Communauté de Communes
VAL D'AMBOISE

# MODIFICATION de L'Aire de Mise en Valeur de Patrimoine

*Notice de synthèse*

*15 Octobre 2025*

*Extrait du zonage – Zone Ne*

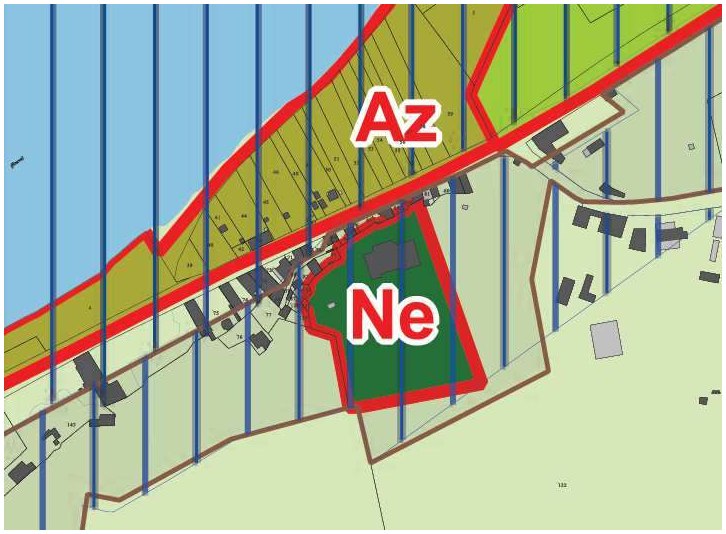
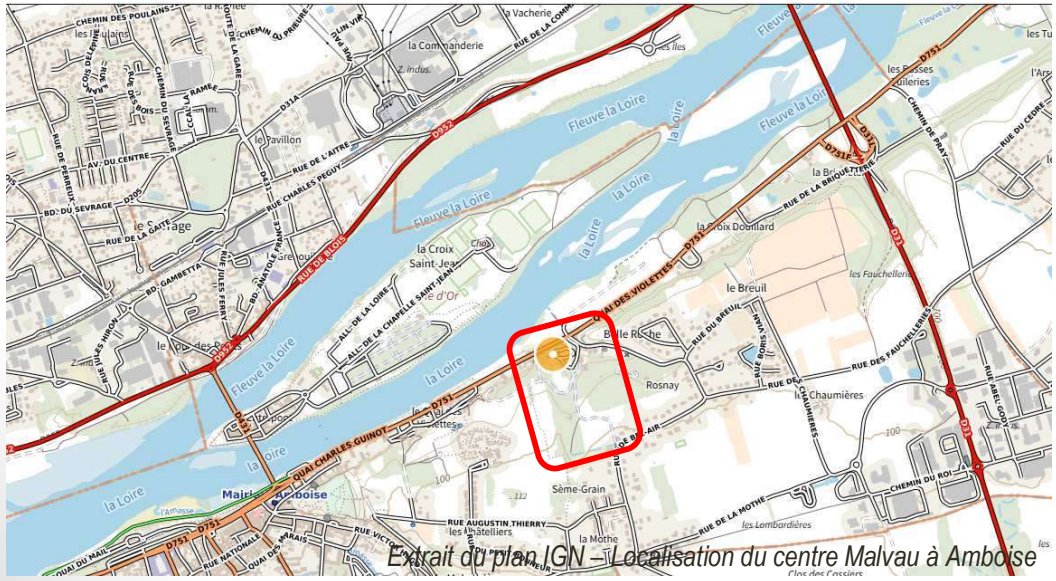
➔ Une double correction des périmètres à réaliser zone Ne + AVAP

Un projet de centre de soin en addictologie est en cours d'étude avec la construction neuve d'un bâtiment à vocation résidentielle. L'ampleur de ce dernier ne correspond pas aux limites de la zone Ne, et nécessite un redimensionnement du périmètre de la zone Ne ainsi qu'une adaptation du règlement écrit trop restrictif quant à l'emprise des constructions neuves ou des extensions. En effet ces dernières sont limitées à 150 m² alors que le projet nécessite environ 1000m². Il s'agit aussi de mettre en compatibilité le document d'urbanisme avec l'AVAP et qui protège le patrimoine végétal au travers du parc du château.

L'objet de la présente modification est donc de modifier à la fois :1/ le PLUi avec le périmètre du zonage Ne pour l'adapter au projet constructif, mais aussi de modifier le règlement écrit pour permettre l'emprise de ce nouveau projet ; 2/ l'AVAP avec l'adaptation de la trame de parcs et jardins à préserver pour l'adapter au projet constructif et à la trame d'élément remarquable du paysage du PLUi.

Extrait de plan masse et visuel d'intégration du projet de construction neuve – septembre 2024

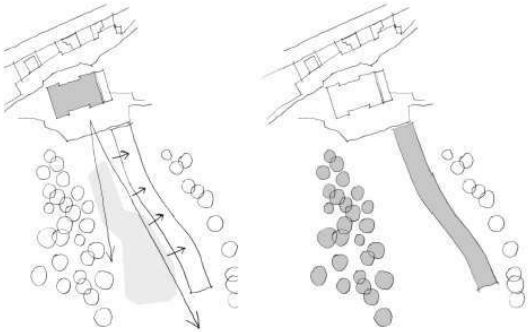
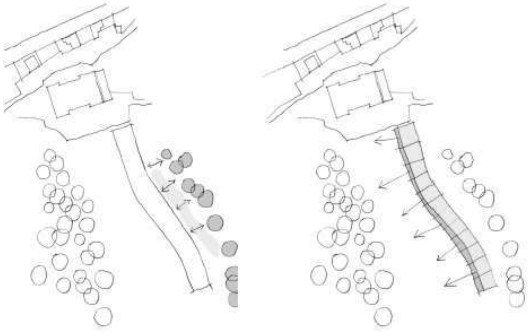
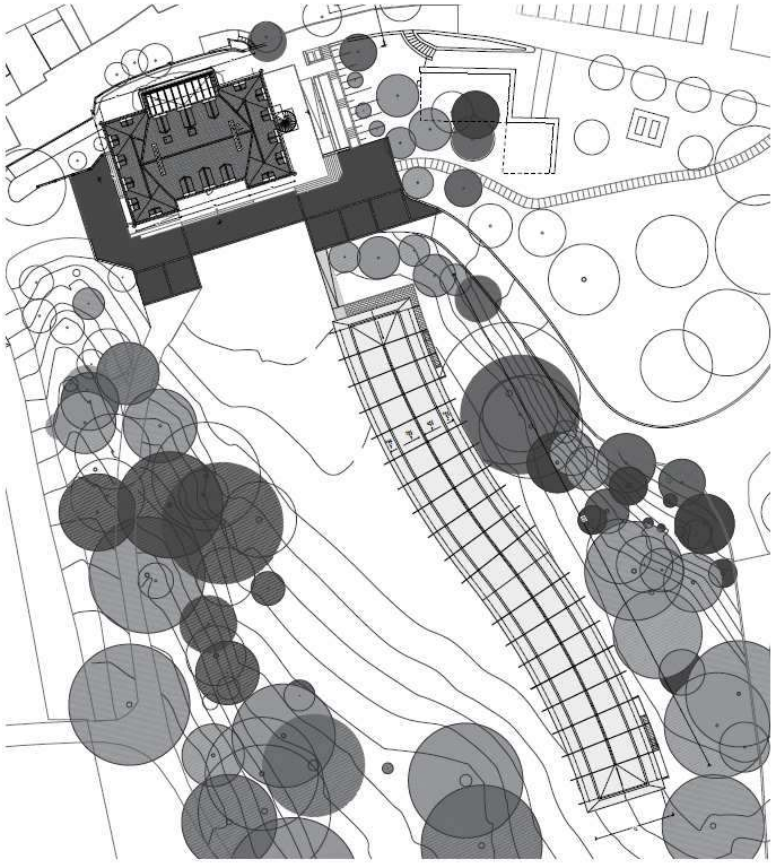
Le nouveau bâtiment s'implante le long de la rangée d'arbres à l'est de façon à conserver les vues depuis le château

En vis à vis des arbres bordant la clairière à l'ouest, le bâtiment crée une nouvelle limite à celle-ci

Une distance raisonnable est toutefois conservée avec les arbres à l'est de façon à ne pas les mettre en péril

Les patients bénéficient tous de vues variées et d'un ensoleillement maximal - la clairière et le château sont mis en valeur

*Extrait de l'AVAP – Document graphique règlementaire*
*Zone SPC des grandes propriétés de l'est de la ville + trame « Parcs et jardins à préserver »*

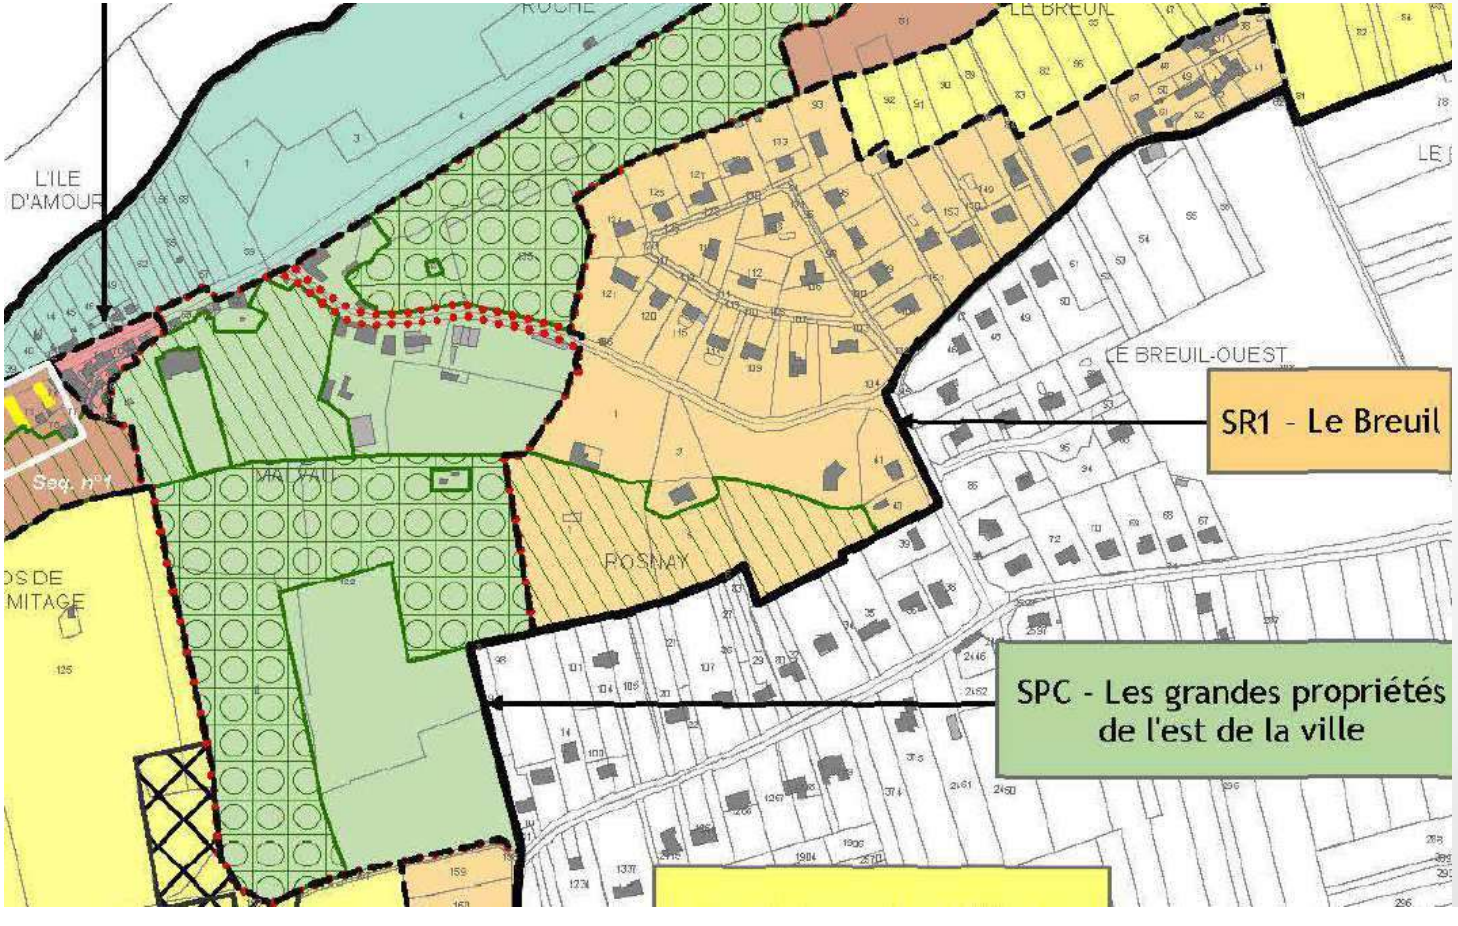
***Extrait de l'AVAP – Document graphique règlementaire avant Modification***

*Trame de parc à préserver à ajouter*

*Trame de parc à préserver à redessiner pour tenir compte de la réalité de composition végétales du parc*

*Trame de parc à préserver à supprimer*

***Extrait de l'AVAP – Document graphique règlementaire après Modification***

*Extrait du document graphique – Règlement – avant Modification*

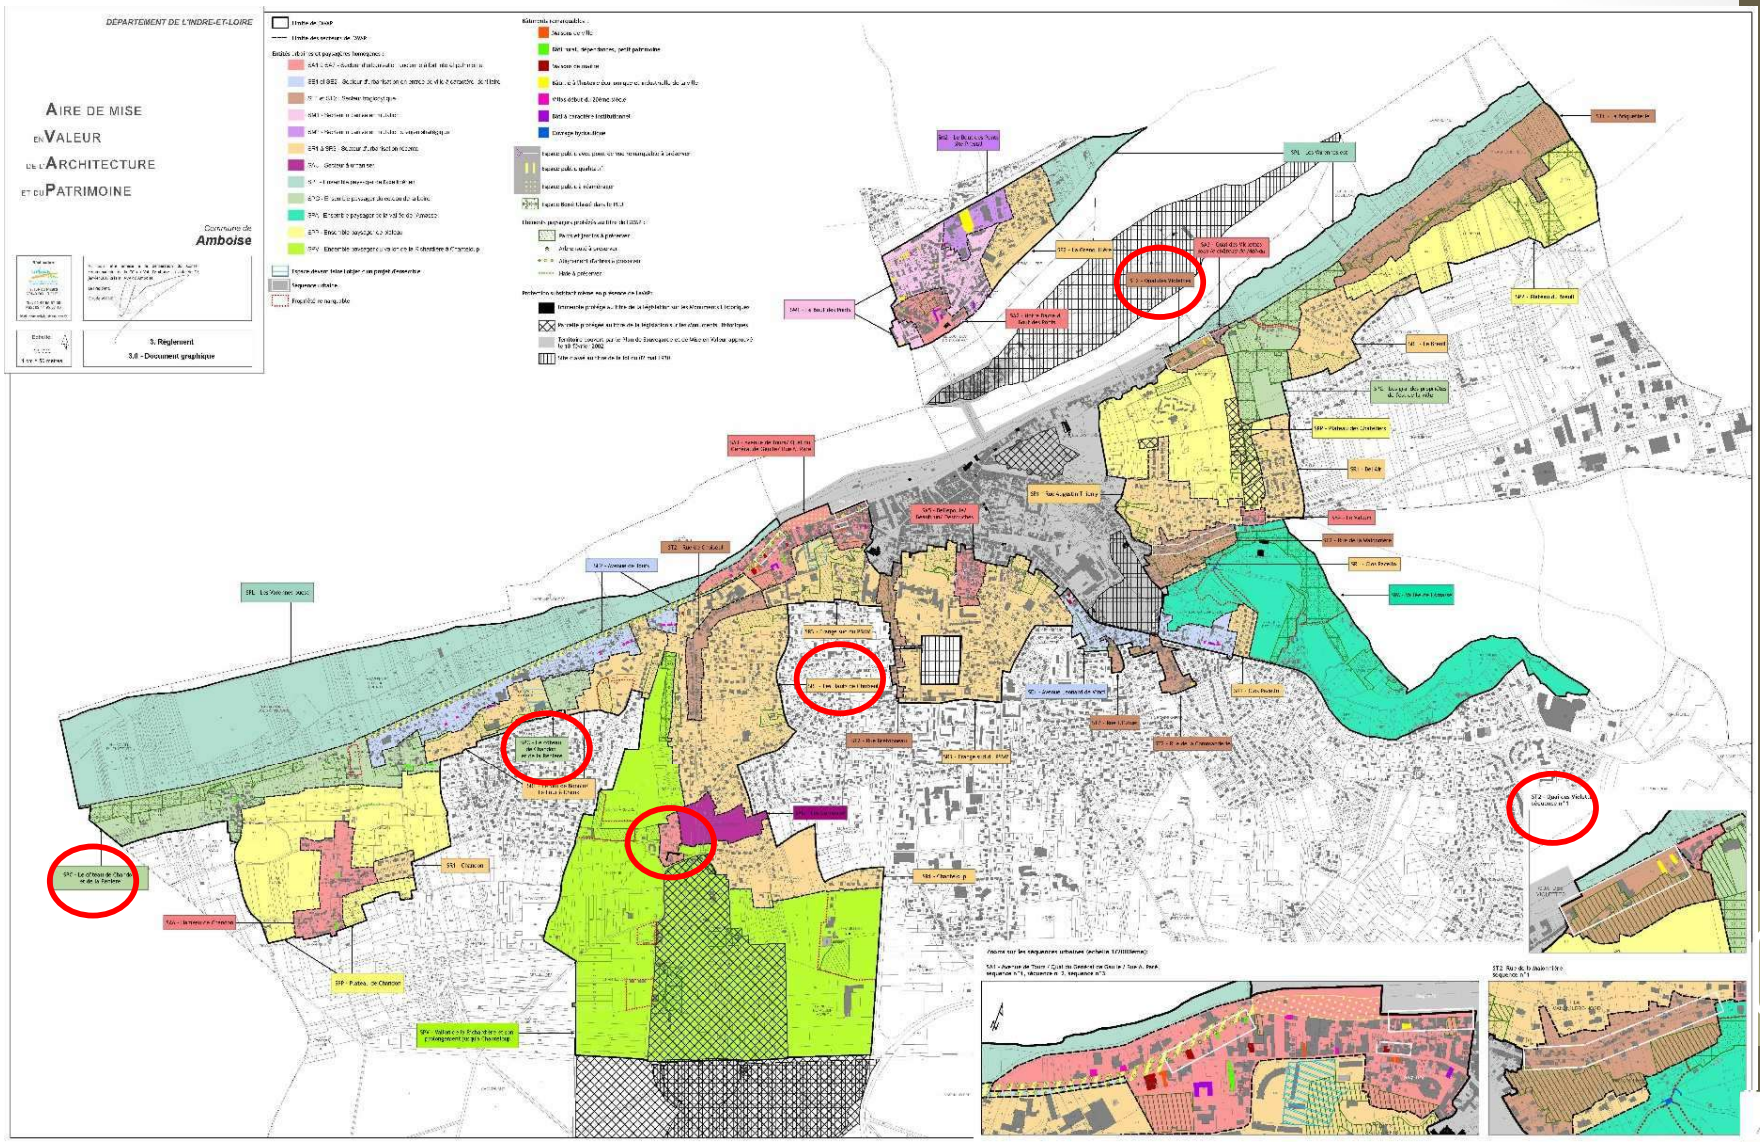
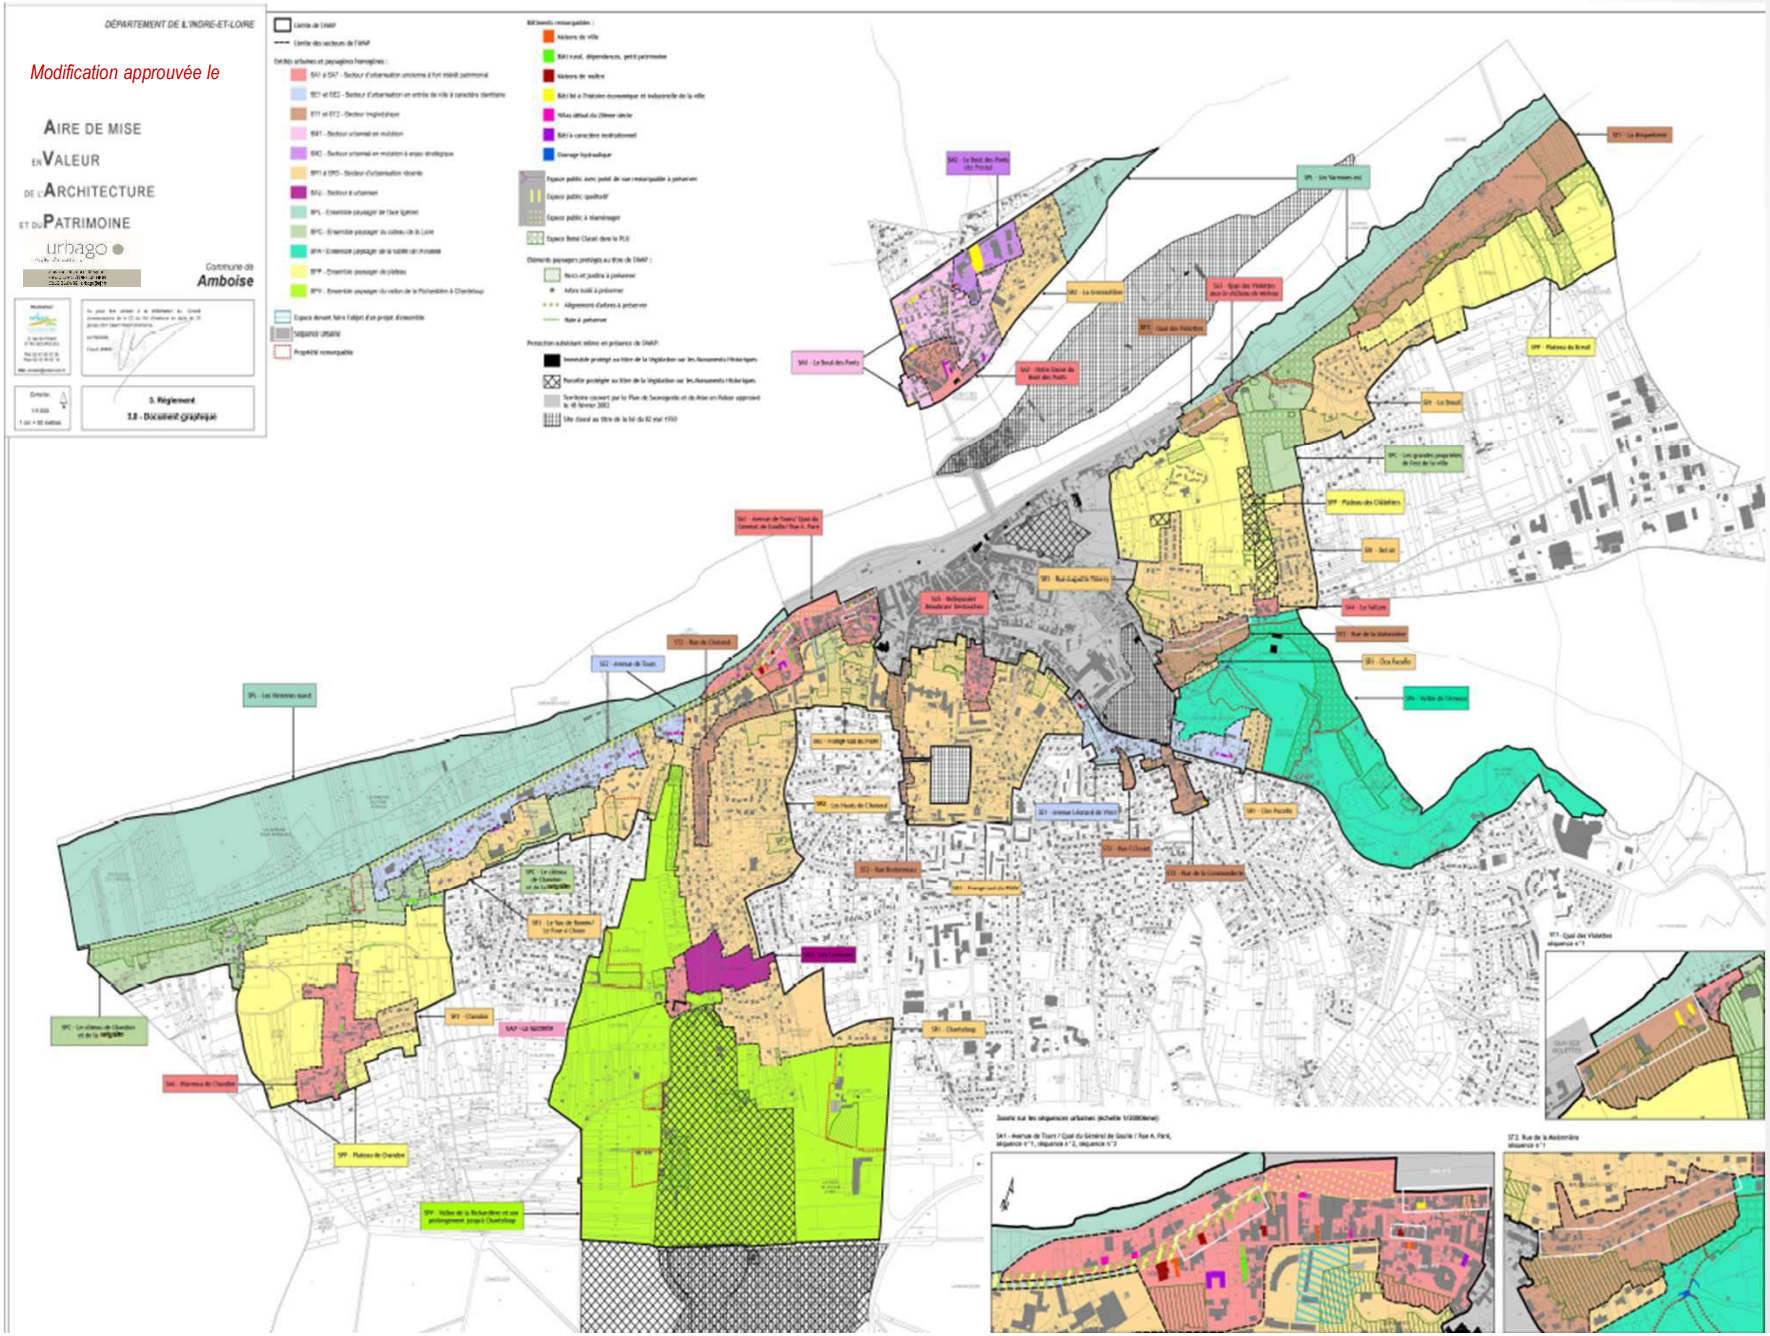
- Le document graphique de l'AVAP comporte des erreurs mineurs et coquilles remarquées à l'usage par l'UDAP. Il s'agit d'erreurs dans les numéros des entités urbaines et paysagères, dans les noms des sites, ou un oubli de légende.
- Dès lors, la présente modification vient apporter des corrections au sein de ce document graphique.

*Elément à corriger*

*Extrait du document graphique – Règlement – après Modification*
